第17回 高輪築堤調査・保存等検討委員会

日時：2022年4月27日（水）15:30～

第 16 回 高輪築堤調査・保存等検討委員会

開催記録（案）

2. 品川駅改良計画見直しの可能性検証

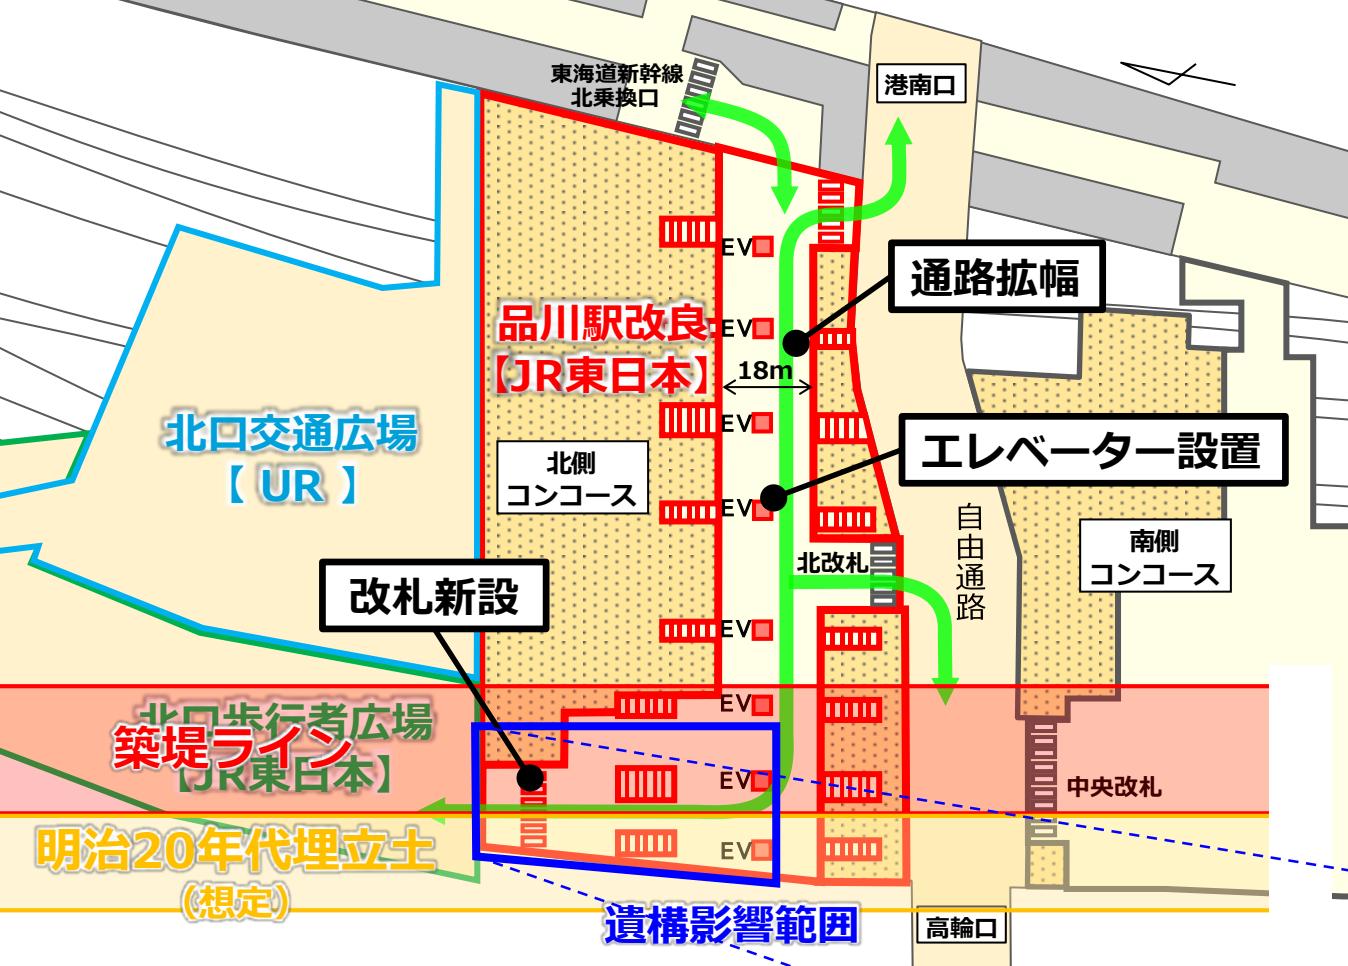
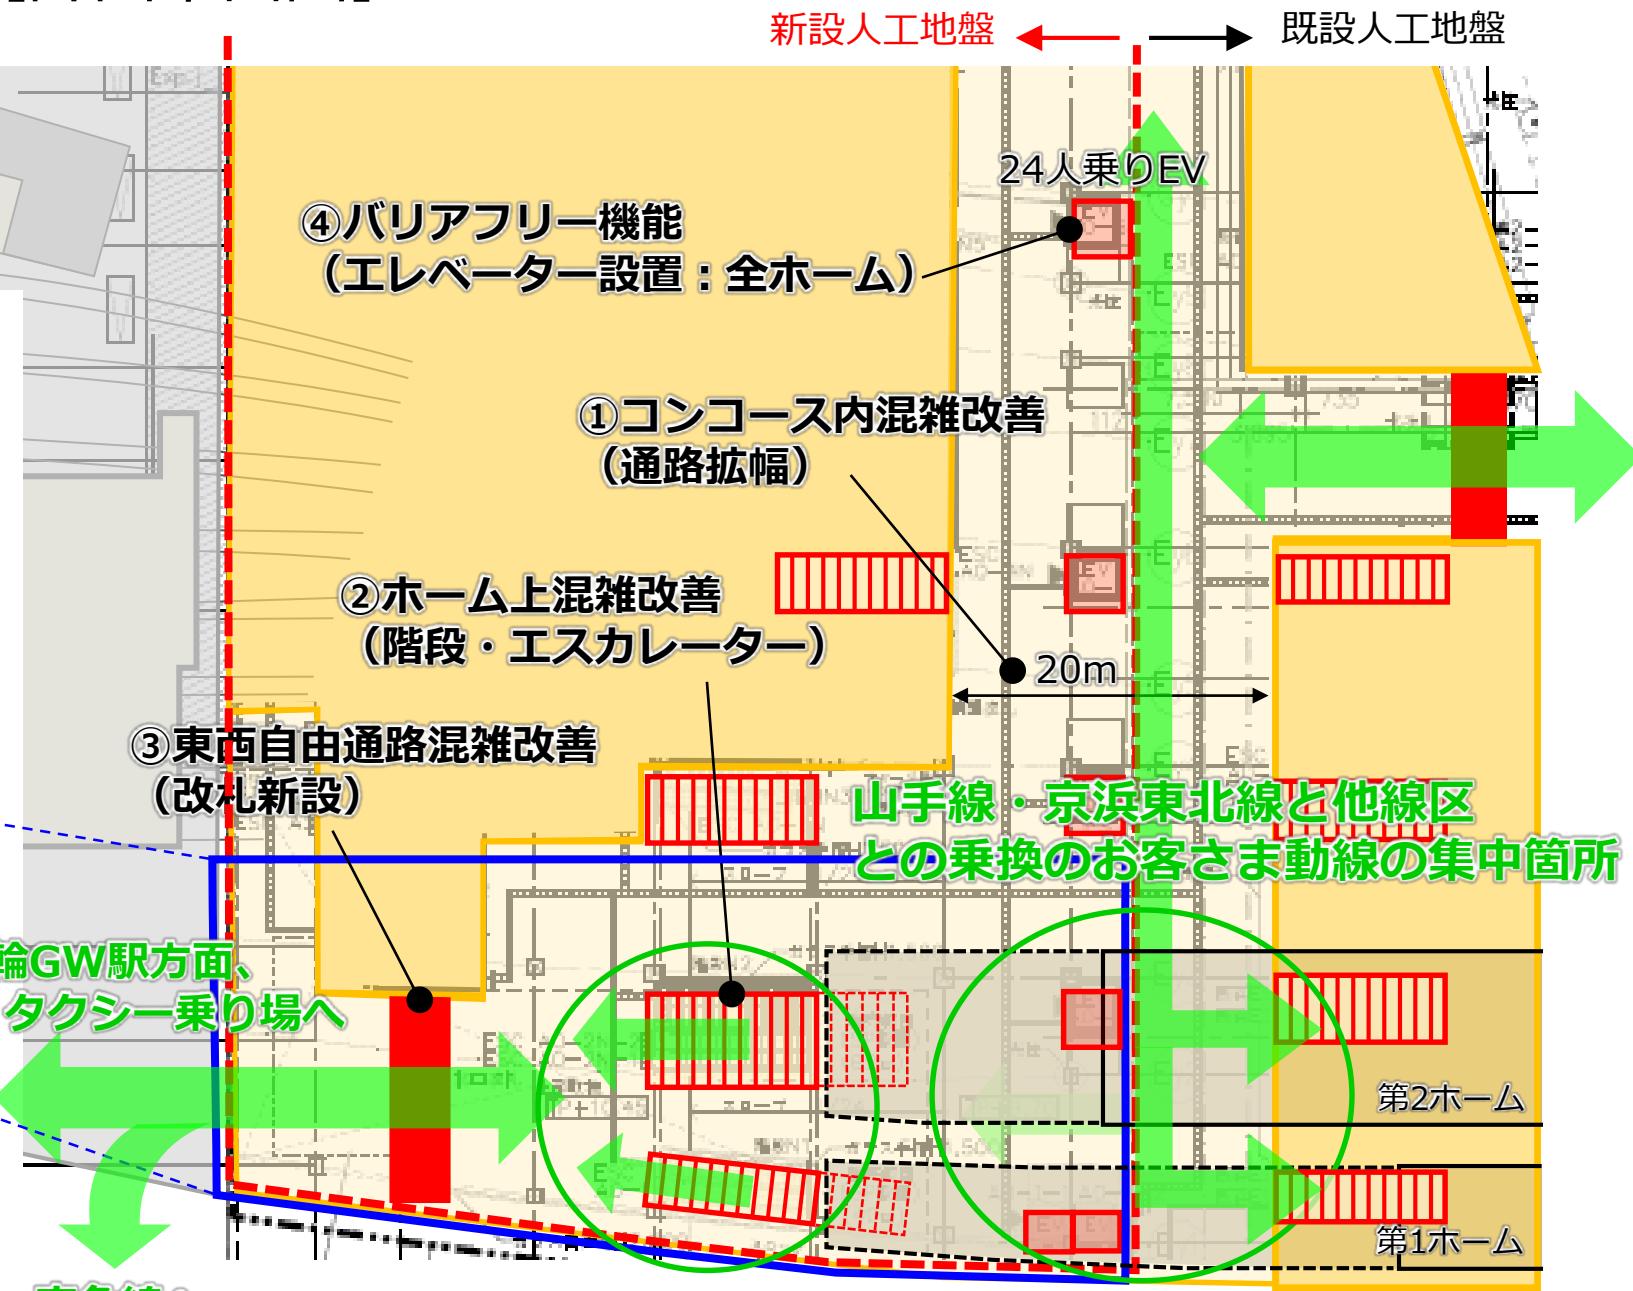
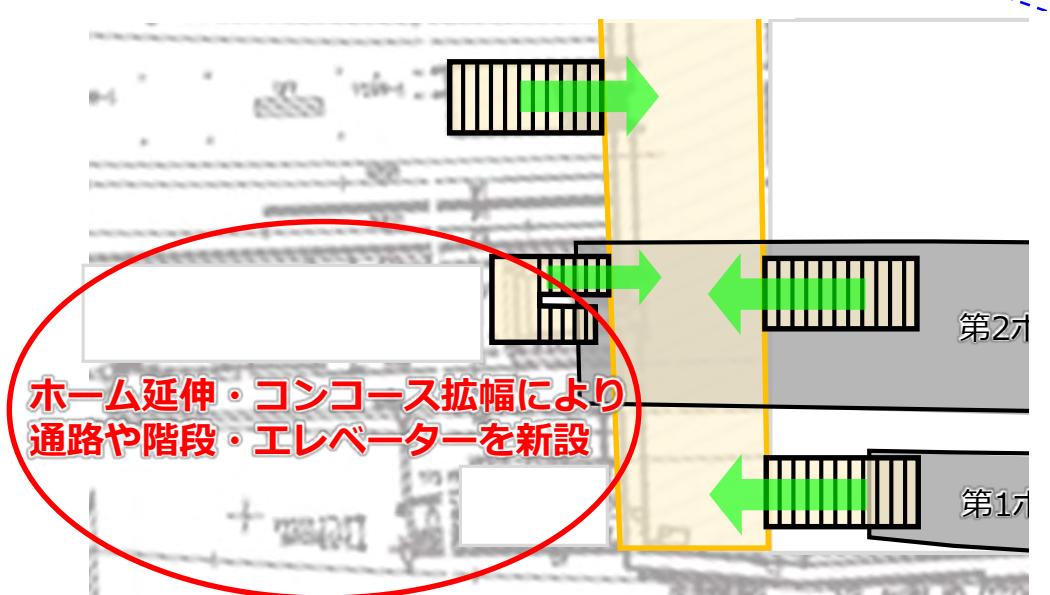
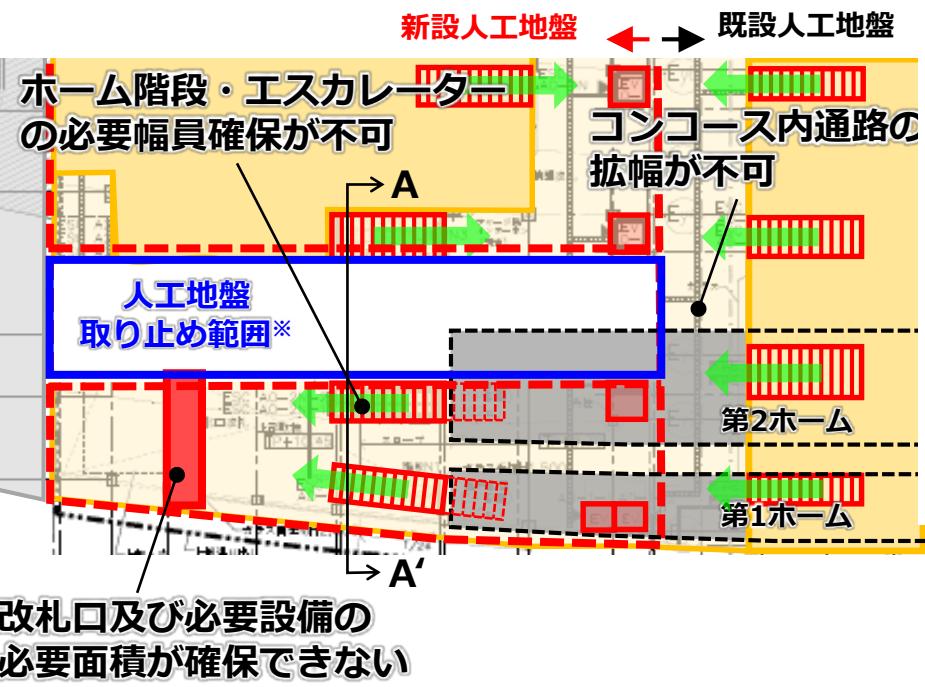
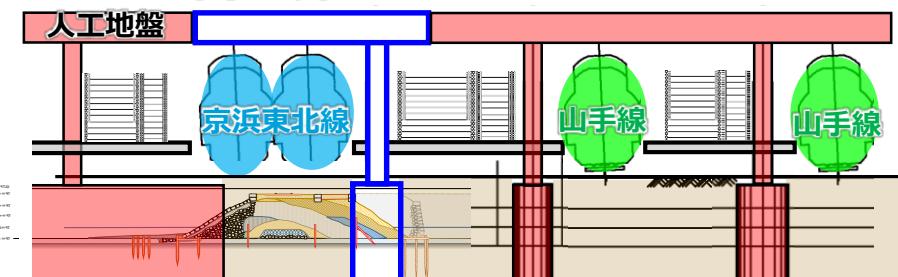
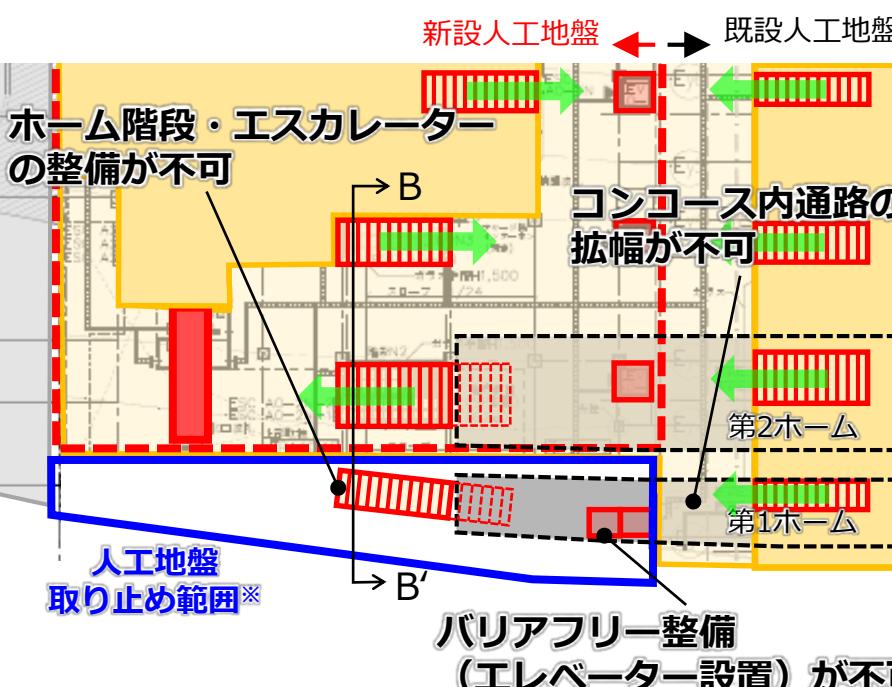
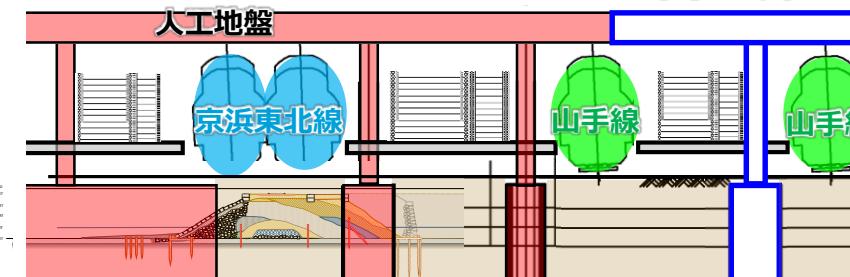
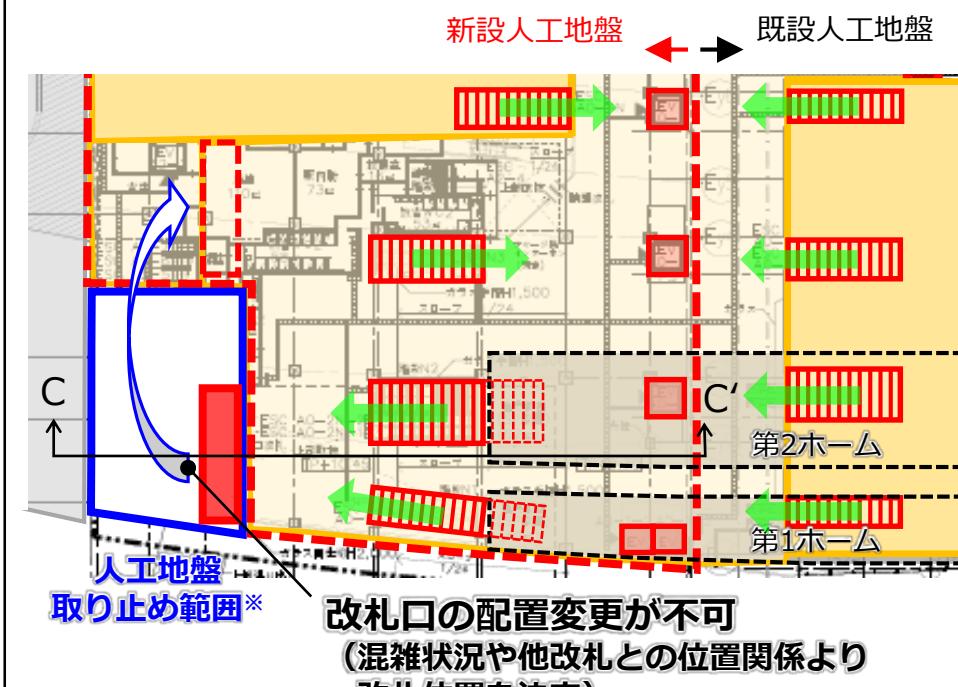
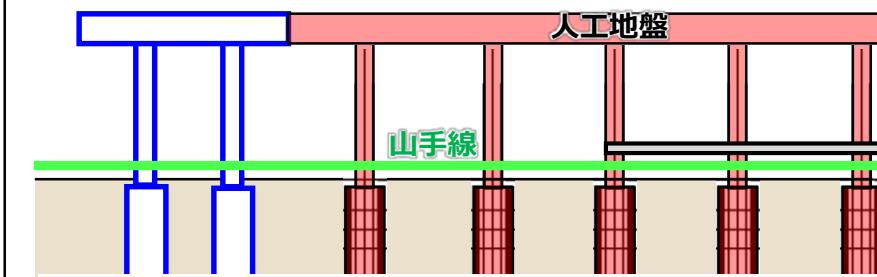
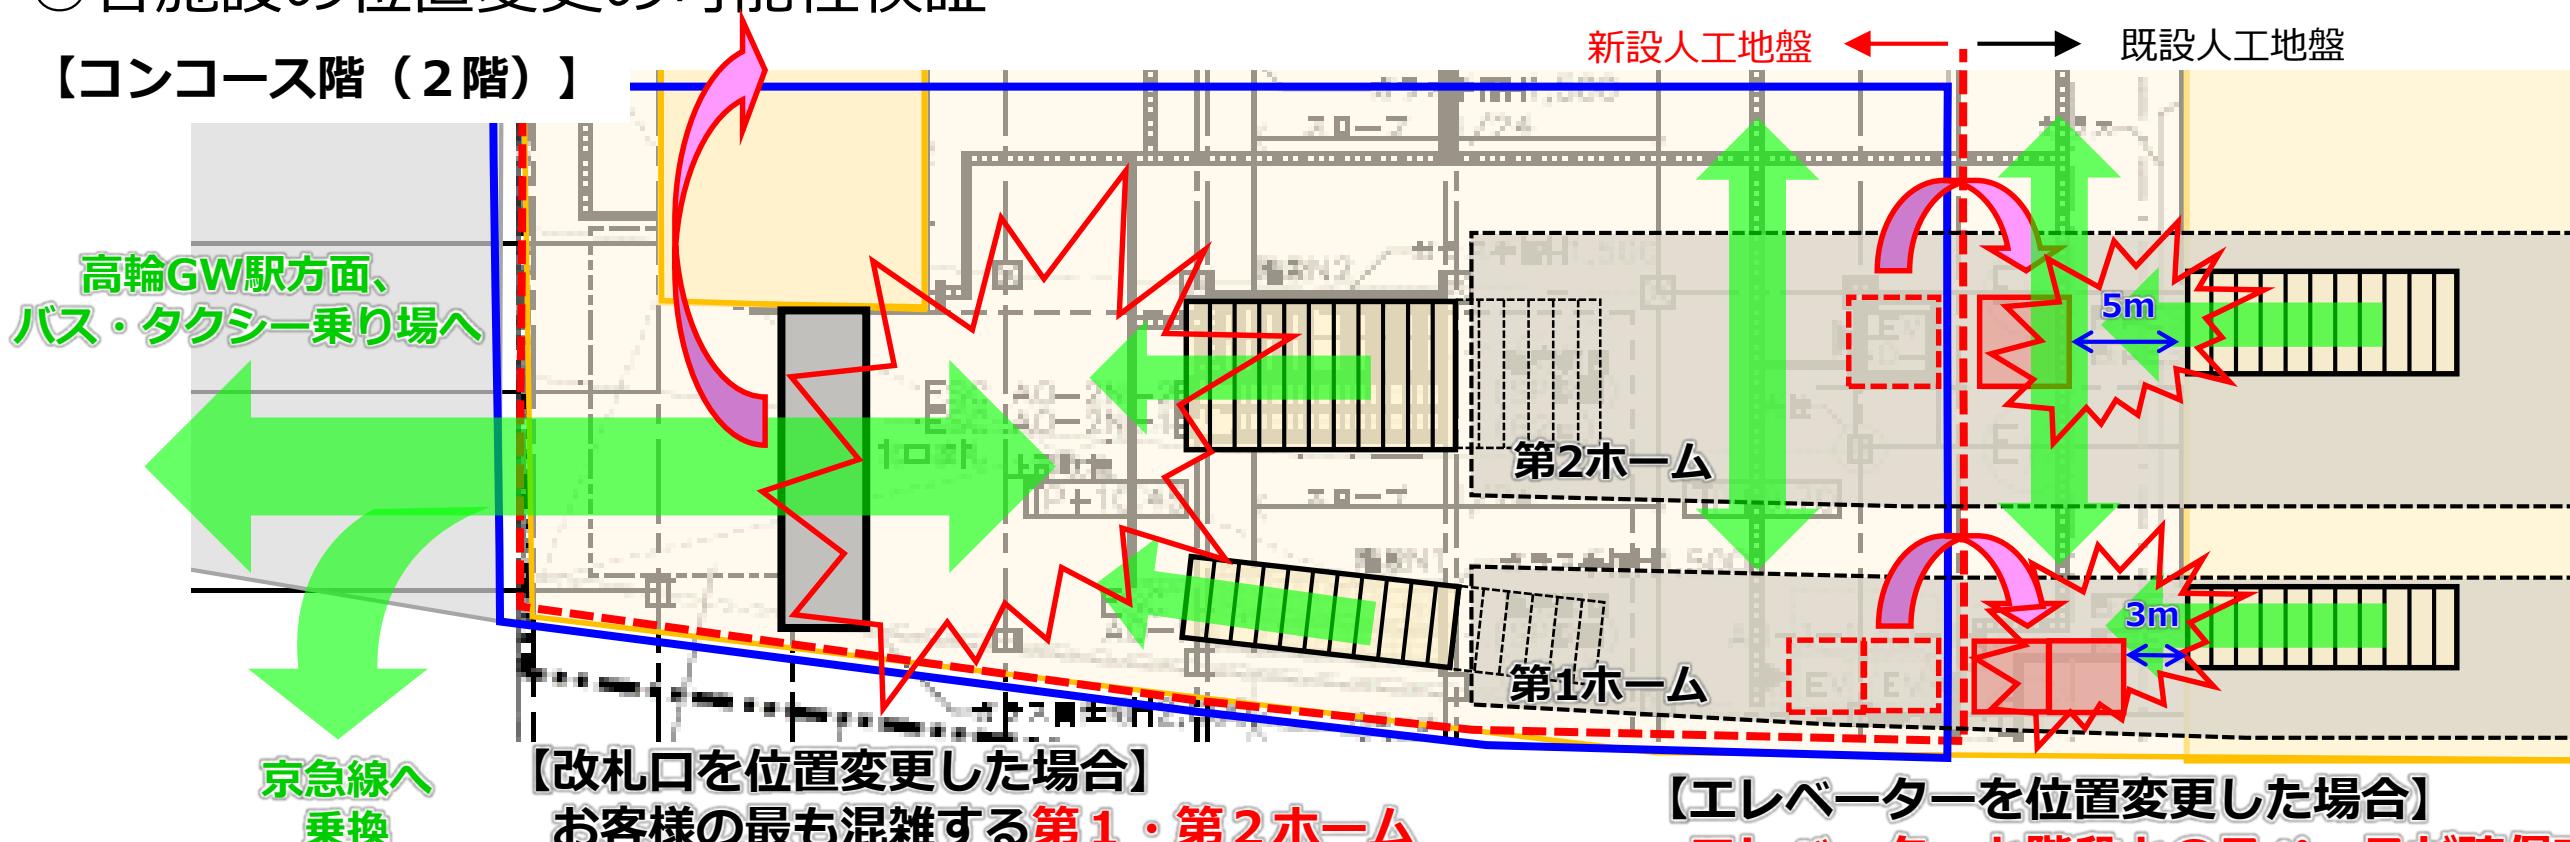
- そのように説明頂ければ、仕方がないのかと判断できる。（老川委員）
- P.7で比較する3案について、改札の変更が生じる、ホームが支障する、という説明だが、その難しさを示す検討が必要である。江戸城外堀跡のJR四ツ谷駅の整備ではバリアフリーのEV、ESの位置自体の検討を行っていたが、この資料だとEVを動かすことの可否自体がわからない。（委員長）

(委員長) 7ページの3案でよくわからない箇所がある。検討②については改札の変更が生じないということ。①と③はホームが支障するということ。

③は改札の変更が生じるということ。そういう説明だとすると、難しさを示す検討が必要だと思う。江戸城外堀跡のJR四ツ谷駅の整備では、バリアフリーのEV、ES位置自体の検討を行っていた。それに対して、この資料だと、EVを動かすことができないのかどうか、わからない。バリアフリーのEVをやめろというわけではない。他に移すことができないのか?ということが詰められていない気がする。そういう問題が7ページの資料ではよくわからない。もう一つ、コンコースを広げれば混雑が解消されるというのはよくわかるが、現状の混雑状況、将来の混雑状況の予測、狭くなるとどのくらいの影響になるのかという、具体的な数字を示してもらいたい。次に、開発計画にあった駅ビルはなぜ見直しの内容に入ってこないのか?杭の荷重などは、階数を減らせば少なくなるし、細くなると想定できる。失礼ながらもう少しきちんと丁寧に検討して説明してもらいたい。もう1点、北口の歩行者広場について17ページの資料、オールケーシング工法では検出が無理で、TBH工法では玉石が出てきたという記録のみ。13ページを見ると①②の部分が図上では石垣に当たっているが実際は出てきていないということは、石垣の位置の想定が間違っているということもあり得る。もしくは工事で出土していることを見逃しているのかということになる。資料として矛盾が生じるので、想定線に注記するなどの配慮、資料全体の見直しが必要である。

- (委員長) 資料がきちんと出てきていないのに委員会の判断を頂きたいというのは強引すぎる。7 ページ目の資料が、表と結論の文章に乖離がある。EV 取りやめではなく移動の検討はしたのかという点などである。取り止めが無理なことは理解している。もう少し細かい説明を受けた後、委員会の判断に進みたい。これは今まで通りである。

- 現在の通路・階段ではお客さまの増加に対応できない
 - エレベーターの新設スペースが必要
- ⇒ホーム延伸・コンコース拡幅することで対応

当該人工地盤はお客さま動線の集中箇所であり、
当該箇所を除いた駅改良計画は成り立たない状況

- コンコース内通路の必要幅員未確保
- ホーム階段・エスカレーターの取り止め } ⇒ コンコース内通路・ホームの混雑未解消（安全レベル低下）
- 改札取り止め・位置変更 ⇒ 東西自由通路の混雑未解消（安全レベル低下）
お客様の混雑状況、他改札位置、他社線乗換を踏まえた配置計画のため変更不可
- エレベーター取り止め ⇒ 省令にて義務付けられたバリアフリールート未整備

→ 駅改良計画の見直しはできない
